GroenLinks fractie, gemeente Bergen

Domein	: Ruimtelijke Ontwikkeling	Ons kenmerk	: 22uit01018
Team	: Plannen en Projecten	Zaaknummer	: BB22.00151
Contactpersoon	: Marco Vinke	Uw brief van	: 7 februari 2022
Telefoonnummer	: 088 909 7496	Uw kenmerk	:
Bijlage(n)	: 1	Verzenddatum	:

Onderwerp : Uitvoering motie openbare ruimte plan T&O in de kern Bergen

DWARSPROFIEL C-C
SCHAAL 1:50

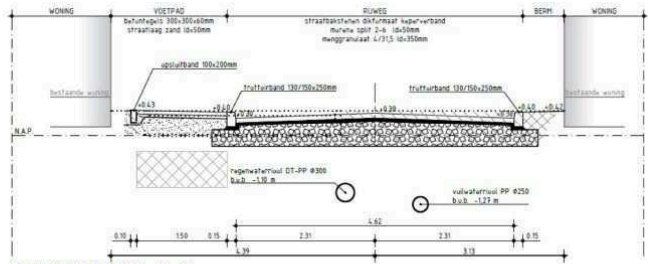
Ter aanvulling op het antwoord van 17 juni 2021 is een doorsnede opgesteld van de Jaap Weijandweg. De parkeerstroken (zie bijlage), zoals in de motie wordt gesteld, zijn hierin weergegeven. Indien de motie wordt uitgevoerd, komt de doorgang voor nood- en hulpdiensten in gevaar. De motie wordt dan ook om deze reden afgeraden.

Toerangsweg van Jaap Weilandweg	
Beschikbare breedte openbare ruimte = 6,90m (tussen kadastrale grenzen)	
Rijbaan 2-richtingen (minimaal conform ASVV2015*)	= 4,60m
Trottoirbanden	= 0,30m
Totaal benodigd	= 4,90m
Breedte langs parkeervak (LIOR Bergen = 2,20)	= 2,00m
Conclusie	
Het toepassen van 2 stroken langsparkeren gaat niet passen. Hierbij is nog niet eens rekening gehouden met een uitstapstrook/trottoir.	
Kanttekening	
*ASVV2020 = 4,80m
